Kommentare zum Berichtsentwurf des  
California Council on Science and Technology  
„Gesundheitliche Auswirkungen der Radiofrequenz von intelligenten Zählern“

von Daniel Hirsch<sup>1</sup>  
31. Januar 2011

Abstrakt

Abbildung A. Vergleich der Hochfrequenzpegel auf den gesamten Körper aus verschiedenen Quellen in  $\mu\text{W}/\text{cm}^2$  im Zeitverlauf [korrigiert für angenommenen Arbeitszyklus und Ganzkörperexposition, extrapoliert aus angenommener Handydosis am Ohr].

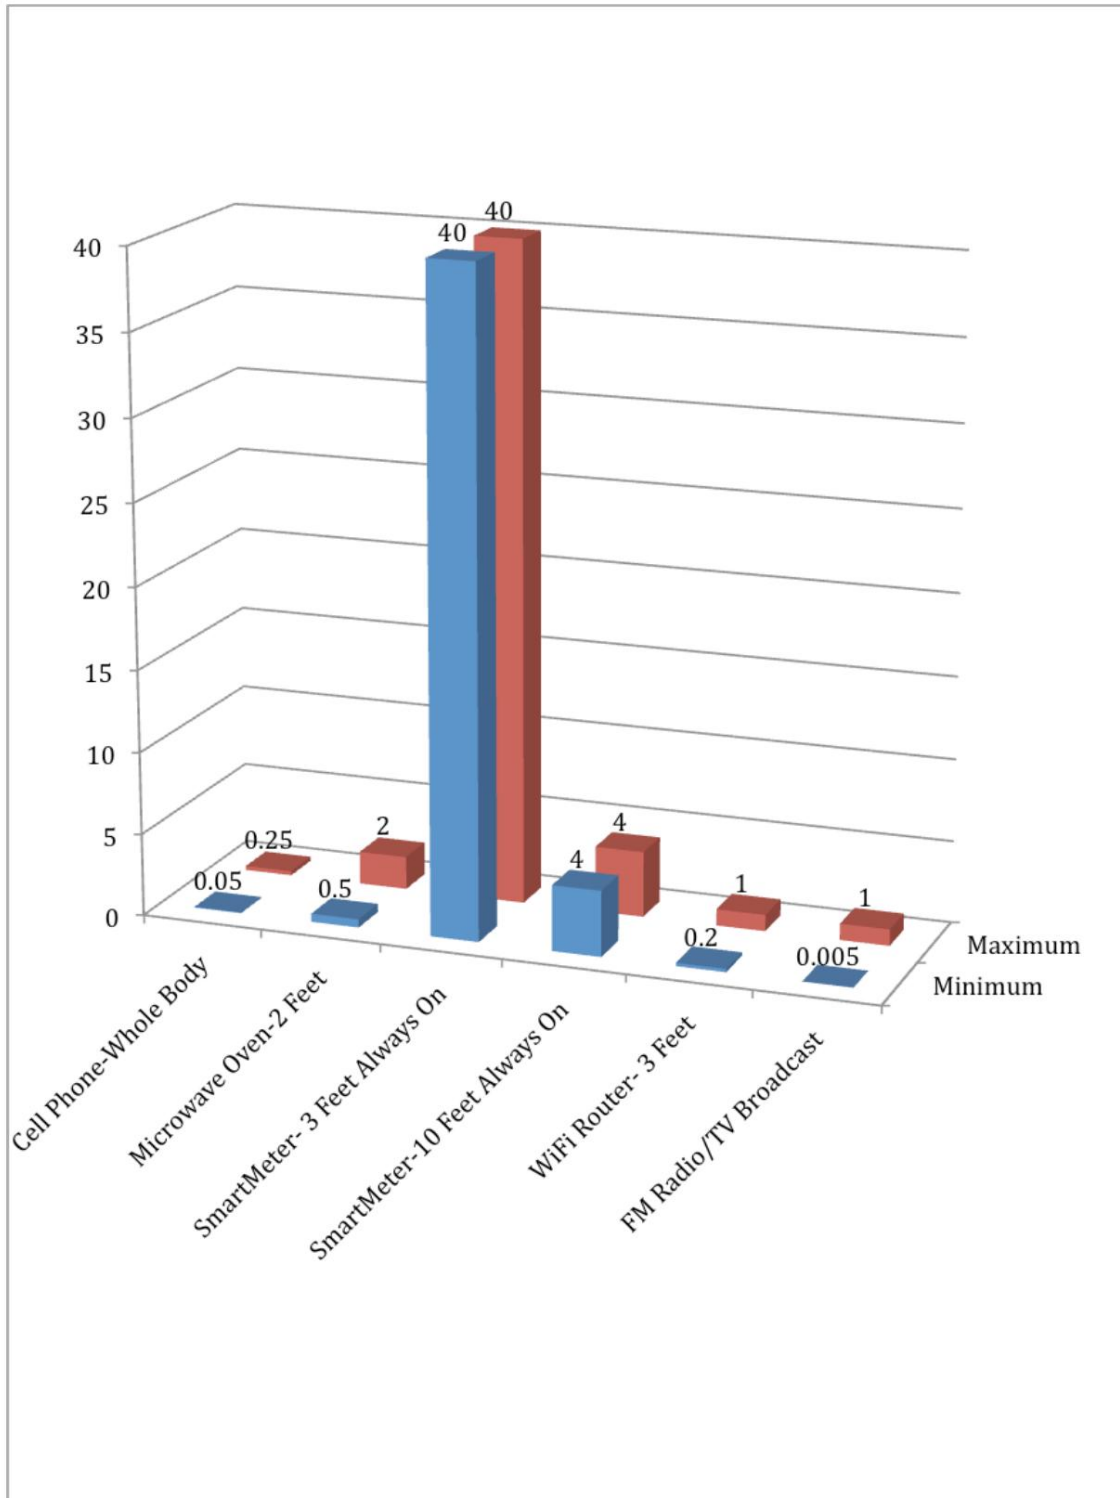
Die folgende Übersicht zeigt, dass grobe Schätzungen der Auswirkungen dieser Korrekturen darauf schließen lassen, dass Smart Meter eine weitaus höhere kumulierte Ganzkörperbelastung verursachen können als Mobiltelefone oder Mikrowellenherde.

Es wird dringend empfohlen, dass CCST seinen Berichtsentwurf überarbeitet und tatsächliche Messungen der kumulativen Ganzkörper-HF-Leistungsdichte von Mobiltelefonen, Mikrowellenherden und Smart Metern durchführt. Wenn keine Messungen durchgeführt werden, müssen gründliche Berechnungen durchgeführt werden, um die Arbeitszyklen von Mobiltelefonen und Mikrowellenherden sowie die Ganzkörperbelastung zu berücksichtigen.

Abbildung 1: Diagramm aus dem CCST-Bericht in  $\mu\text{W}/\text{cm}^2$  – nicht korrigiert für Ganzkörperbelastung oder Arbeitszyklus

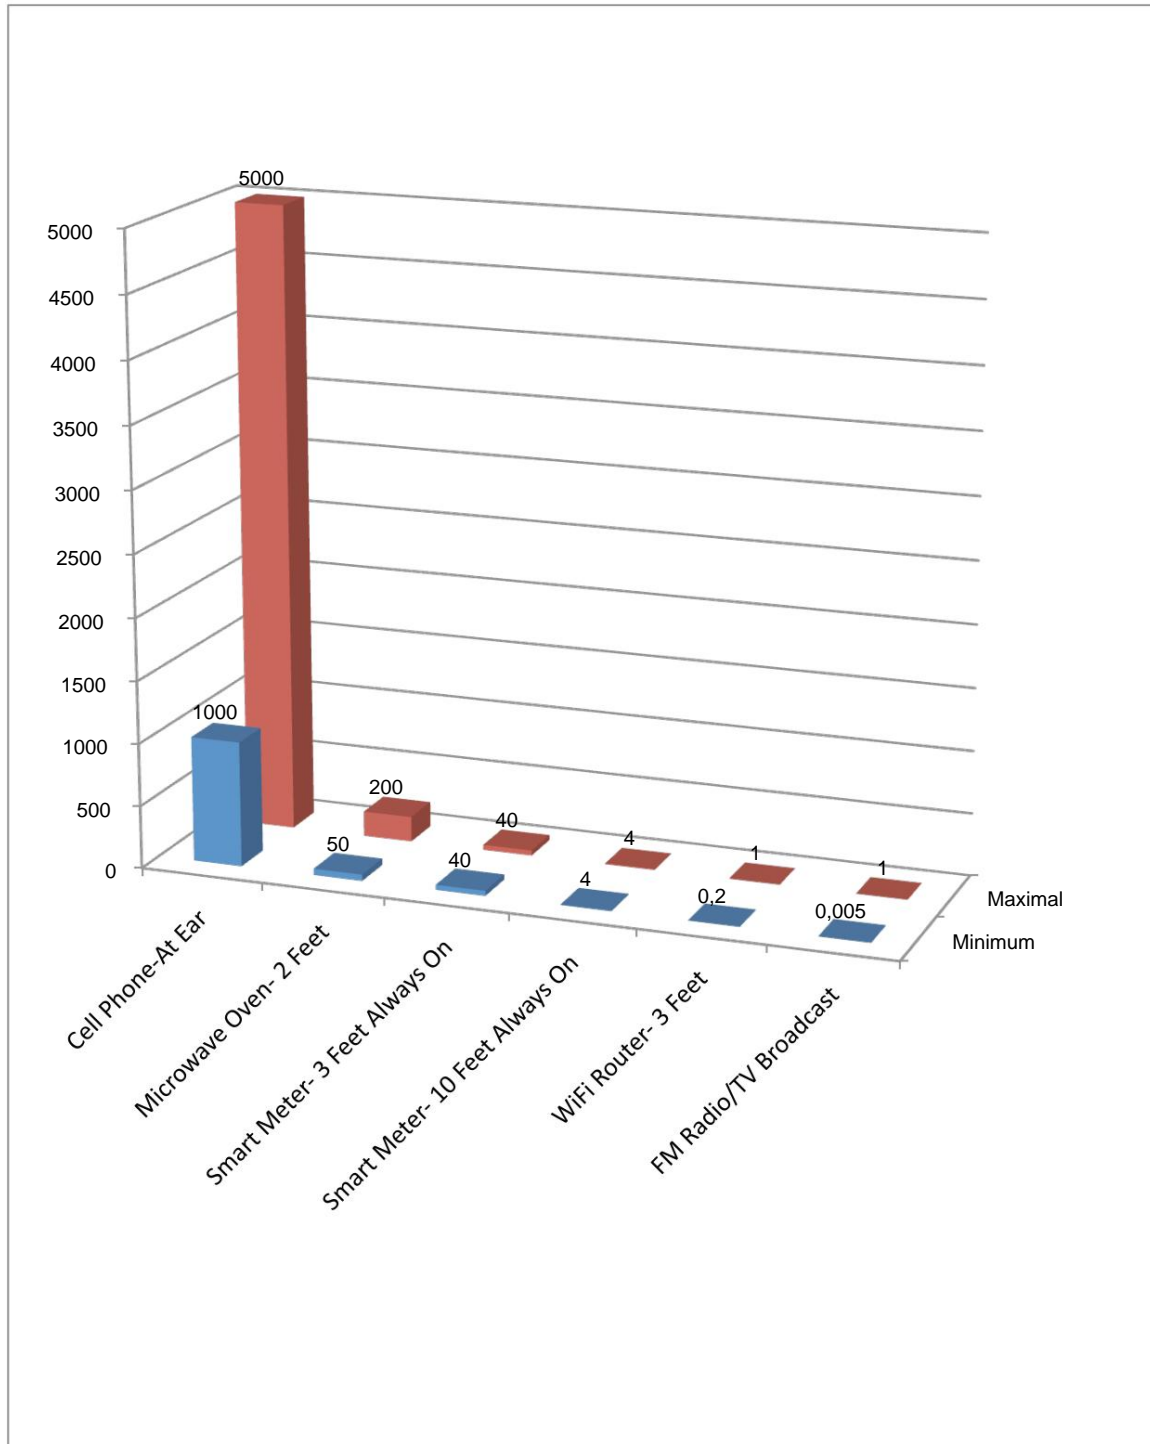
Abbildung 1 ist einfach die CCST-Abbildung 1, die wiederum größtenteils aus den Schätzungen übernommen wurde in der EPRI-Broschüre. Die Einheiten wurden von CCST einfach von mW/cm<sup>2</sup> in µW/cm<sup>2</sup> umgerechnet und der Arbeitszyklus für das SmartMeter korrigiert, ansonsten sind die Daten gegenüber den Schätzungen von EPRI unverändert. Man wird feststellen, dass die geschätzte Belastung durch das Mobiltelefon nur für das Ohr gilt, das in direktem Kontakt mit dem Mobiltelefon steht, während die anderen Vergleiche, einschließlich des SmartMeters, sich auf Ganzkörperbelastungen beziehen und dass der Arbeitszyklus des Mobiltelefons und des Mikrowellenherds nicht korrigiert wurde. Mit anderen Worten, das Diagramm vergleicht ein SmartMeter, das immer eingeschaltet ist, mit einem Mobiltelefon oder einem Mikrowellenherd, wenn diese verwendet werden, obwohl sie 99 % der Zeit nicht verwendet werden. Dies überschätzt die kumulative Belastung für das Mobiltelefon und den Mikrowellenherd um den Faktor 100 und verzerrt den Vergleich dramatisch.

Abbildung 2. Vergleich der Hochfrequenzpegel aus verschiedenen Quellen in  $\mu\text{W}/\text{cm}^2$  im Zeitverlauf [nur korrigiert für den angenommenen Arbeitszyklus].

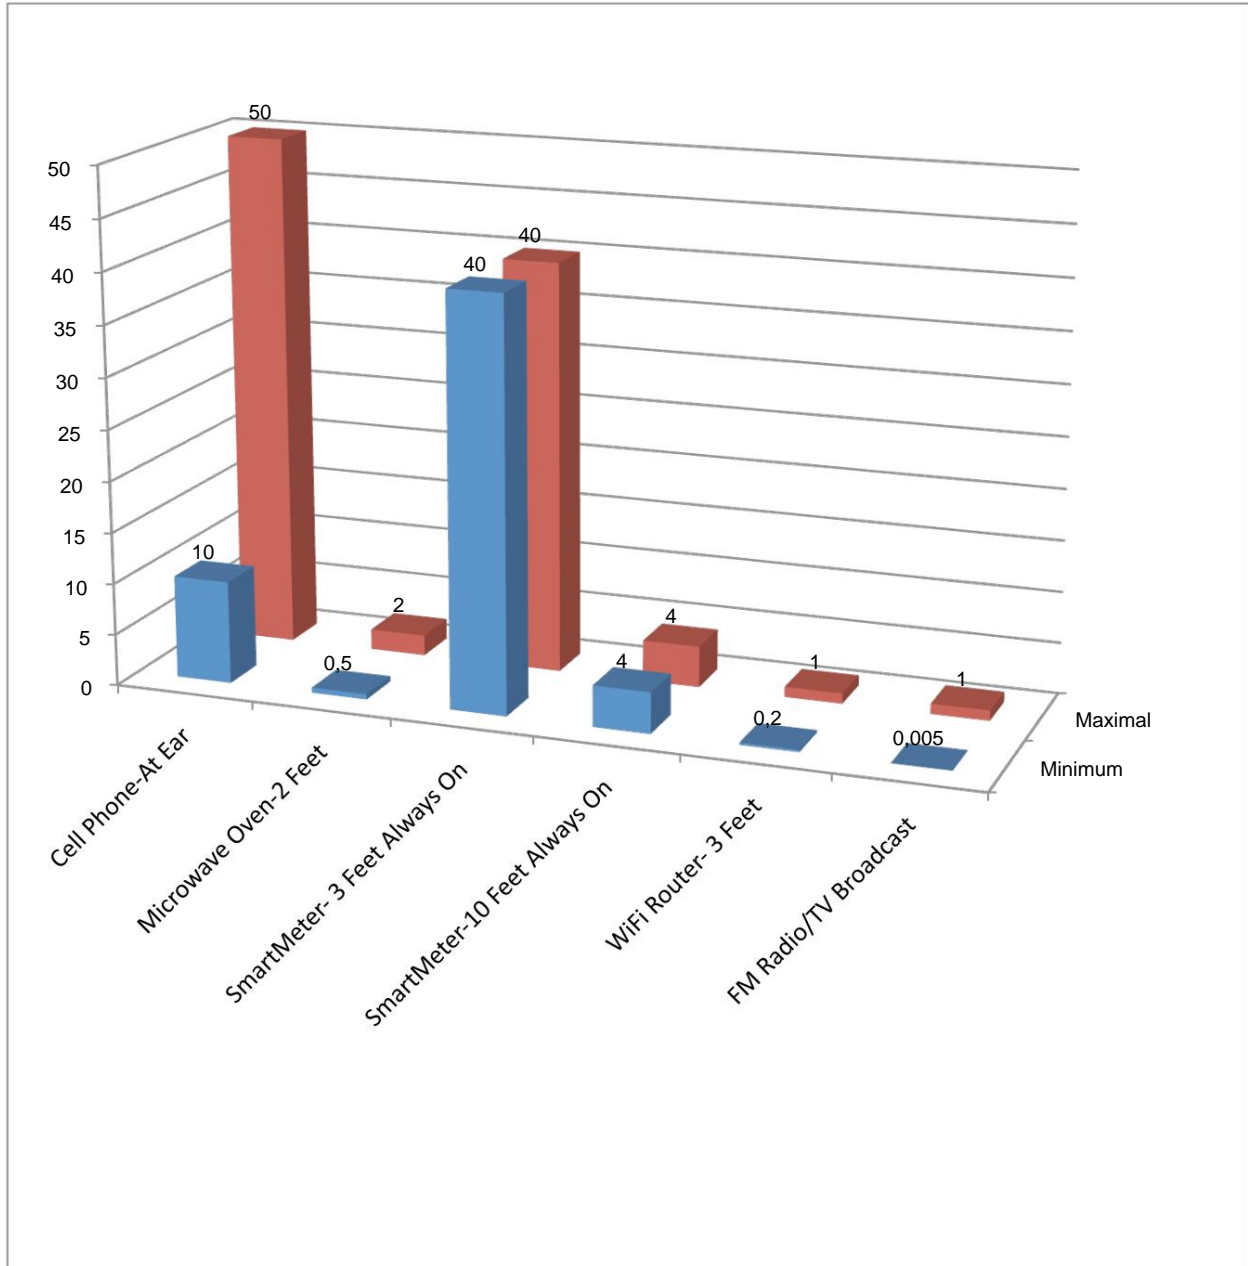
Abbildung 2 behebt den Fehler in Bezug auf den Arbeitszyklus für Mobiltelefon und Mikrowelle und verändert den Vergleich deutlich. Die minimale kumulative Belastung über einen bestimmten Zeitraum durch das SmartMeter in 3 Fuß Entfernung beträgt beispielsweise das 80-fache der minimalen kumulativen Belastung durch die Mikrowelle und das vierfache der minimalen kumulativen Belastung durch das Mobiltelefon. Dies beinhaltet keine Korrektur der Belichtungswerte während des Betriebs für Mobiltelefon oder Mikrowelle, sondern nur den Arbeitszyklusfaktor.

Abbildung 3. Vergleich der Hochfrequenzbelastung des gesamten Körpers durch verschiedene Quellen in  $\mu\text{W}/\text{cm}^2$  im Zeitverlauf [korrigiert für angenommenen Arbeitszyklus und Ganzkörperbelastung, extrapoliert aus angenommener Handydosis am Ohr].

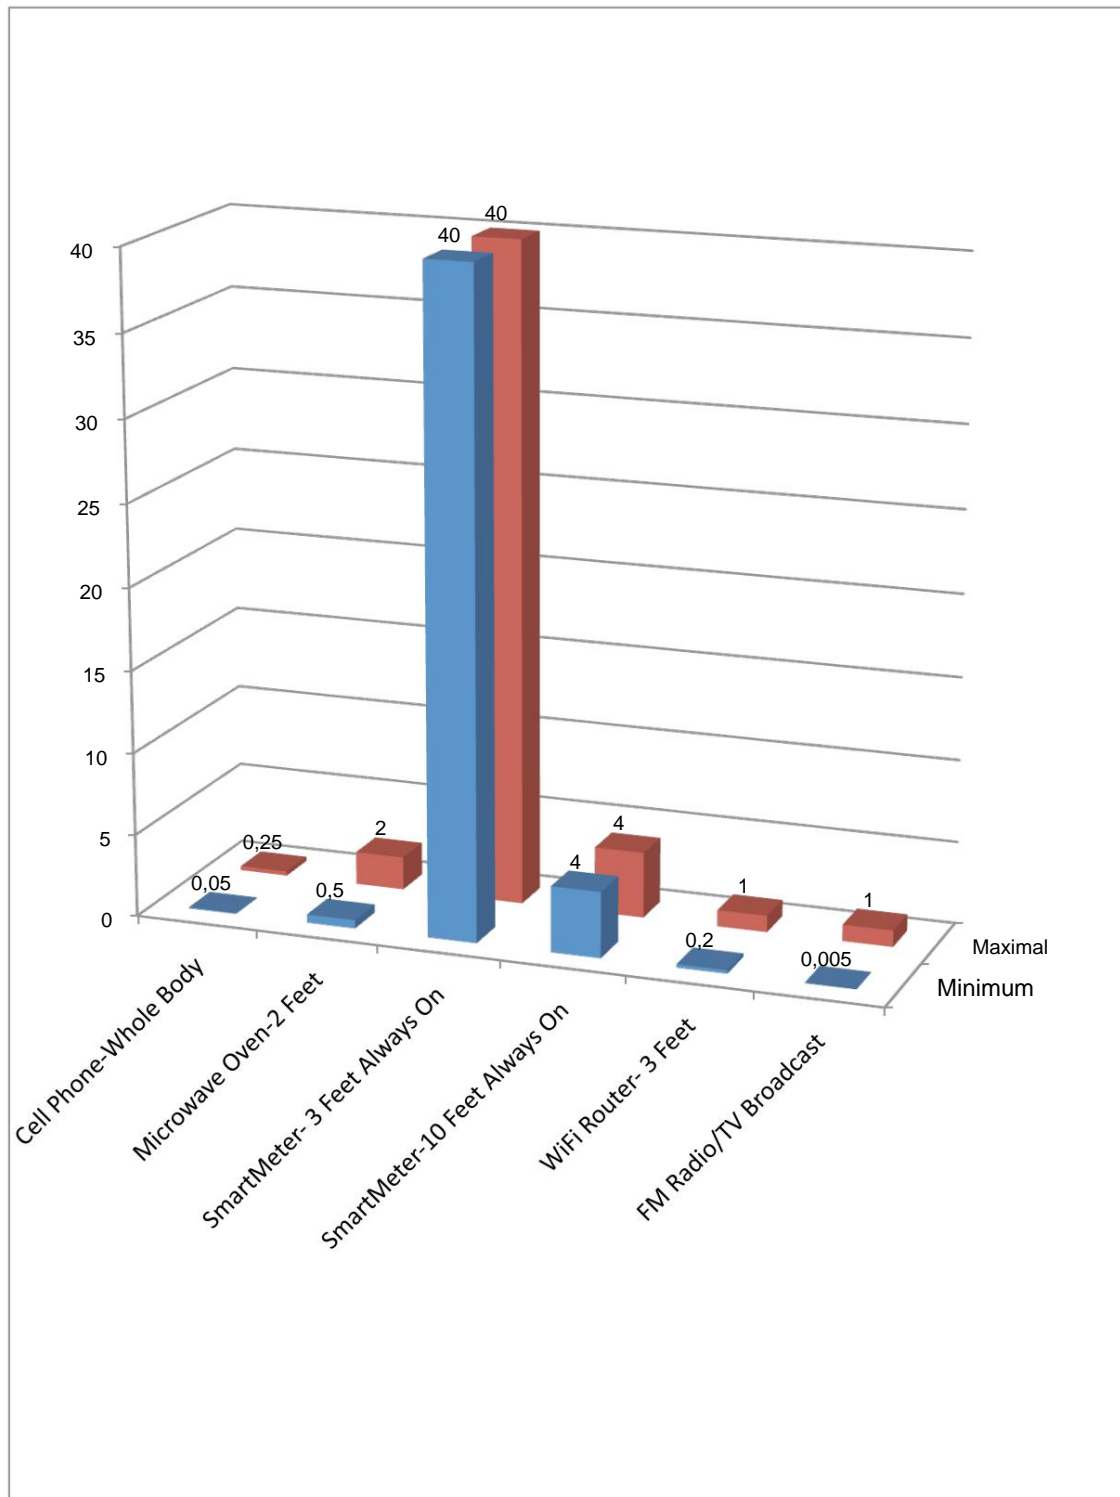
Abbildung 3 zeigt eine sehr grobe Annäherung an die Korrektur des Mobiltelefons bei der Ohrschätzung zu einer Ganzkörperschätzung, sodass sie mit der Ganzkörperschätzung für das SmartMeter vergleichbar ist. *Es sollte betont werden, dass weder diese Schätzung noch die in Abbildung 4, die einen anderen Ansatz verwendet, als definitive Zahl gedacht ist, sondern als Beispiel für die Art von Änderung des Vergleichs, die eine detaillierte Analyse ergeben kann. Ich empfehle, dass CCST die durchschnittliche Leistungsdichte über den ganzen Körper von einem ans Ohr gehaltenen Mobiltelefon sorgfältig misst oder zumindest gründlich berechnet. Wir haben hier zwei sehr grobe Schätzungen vorgenommen, nur um zu verdeutlichen, was eine weitaus detailliertere Analyse zeigen könnte.*

Der im CCST-Entwurfsbericht angegebene Wert für die Spitzenleistungsdichte eines ans Ohr gehaltenen Mobiltelefons wurde offensichtlich ohne unabhängige Prüfung oder Korrektur direkt aus der EPRI-Broschüre übernommen. Laut Seite 6 der EPRI-Broschüre handelt es sich bei dem angegebenen Wert offenbar nicht um einen gemessenen Wert, sondern um einen Schätzwert. Wie dieser Schätzwert zustande kam, wird in der Broschüre nicht näher erläutert. Lediglich in Fußnote 1 steht: „Basierend auf einer 3 Zoll großen 250 mW-Antenne, die in eine zylindrische Wellenfront abstrahlt.“ Eine schnelle Berechnung, um zu reproduzieren, was EPRI getan haben muss, zeigt, dass die Leistungsdichte in diesem kleinen kreisförmigen Bereich um das Ohr 5 mW/cm<sup>2</sup> betragen würde, wenn man einfach davon ausging, dass die gesamte Energie eines 250 mW-Mobiltelefons durch direktes Ans Ohr Halten in einen kreisförmigen Bereich mit 3 Zoll Durchmesser übertragewürde. Das ist der obere Wert, den EPRI in seiner Tabelle angibt. Wir wissen nicht, ob EPRI das getan hat, da es uns nicht sagt, was es getan hat, und CCST nicht versucht zu haben scheint, den behaupteten Wert zu bestätigen. Aber in jedem Fall scheinen 5 mW/cm<sup>2</sup> von einem 250-mW-Mobiltelefon tatsächlich zu erfordern, dass diese Leistung ausschließlich in diesem sehr kleinen kreisförmigen Bereich deponiert wird.

Mittelung über die gesamte potenziell exponierte Körperoberfläche (unter der Annahme, dass nur die Hälfte die Körperoberfläche könnte aus jedem beliebigen Winkel dem Mobiltelefon ausgesetzt sein), würde die Ganzkörperbelastung bei dem von EPRI und dem CCST-Entwurfsbericht vorgeschlagenen Maximalwert für das Ohr von 5 mW/cm<sup>2</sup> und unter Berücksichtigung des Arbeitszyklus im Durchschnitt etwa 0,25 mW/cm<sup>2</sup> betragen. **Das SmartMeter würde somit bei dieser Schätzung der Ganzkörperbelastung eine 160-mal höhere kumulative Ganzkörperbelastung erzeugen als das Mobiltelefon.** Dies ist in Abbildung 3.3 dargestellt.

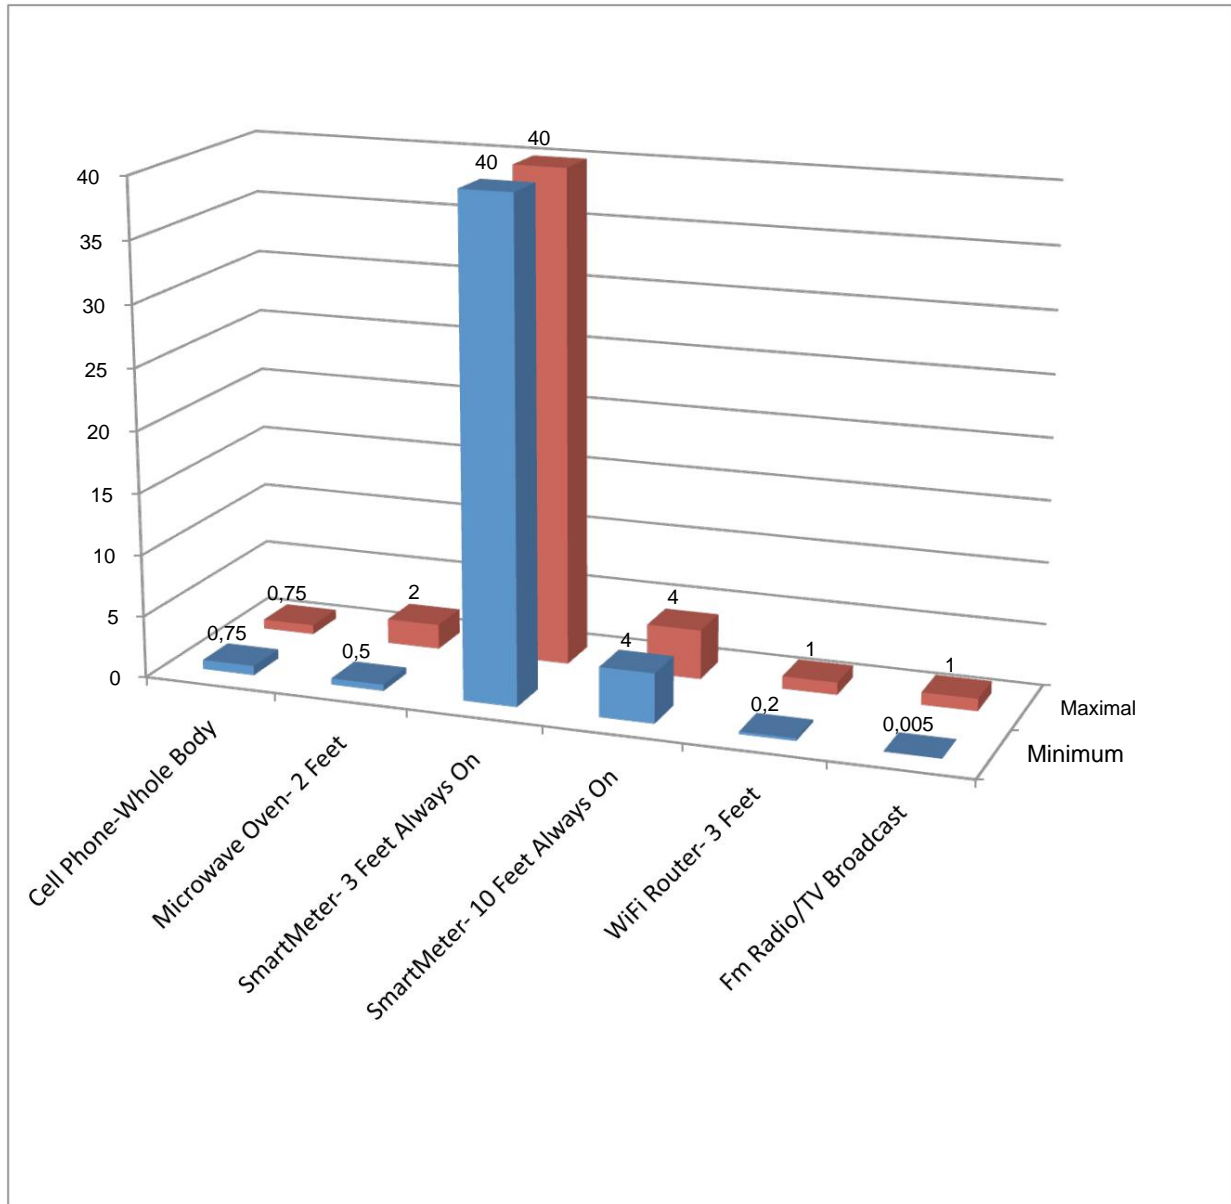
Da die EPRI-Schätzung für die Spitzenleistungsdichte von Mobiltelefonen am Ohr nicht klar ist, Neben seiner Herleitung haben wir auch eine sehr grobe Schätzung der Ganzkörperbelastung durch ein Mobiltelefon anhand einer unabhängigen Berechnungslinie vorgenommen. Nimmt man die Werte, die EPRI (und damit CCST) für die Belastung in einem Meter Entfernung von einem 250-mW-SmartMeter vorlegen, und berücksichtigt man, dass EPRI davon ausging, dass das Mobiltelefon ebenfalls 250 mW beträgt, kann man eine grobe Schätzung der Leistungsdichte für den ganzen Körper aus einem am Kopf gehaltenen Mobiltelefon vornehmen. Die Belastung an der Hüfte wäre ungefähr einen Meter von der Quelle entfernt, genau wie im angenommenen Fall des SmartMeters. Unter der Annahme, dass die Dosis umgekehrt proportional zum Quadrat der Entfernung abnimmt, ergibt eine sehr grobe Schätzung der Leistungsdichte, gemittelt über die Hälfte der Oberfläche des gesamten Körpers und unter Berücksichtigung des Arbeitszyklus, eine kumulative Leistungsdichte des Mobiltelefons für den gesamten Körper von etwa  $0,75 \mu\text{W}/\text{cm}^2$ . **Diese Schätzungsmethode lässt darauf schließen, dass das SmartMeter eine 50-mal höhere kumulative Ganzkörperbelastung erzeugen würde als ein Mobiltelefon.** Die Ergebnisse dieses Vergleichs finden Sie in Abbildung
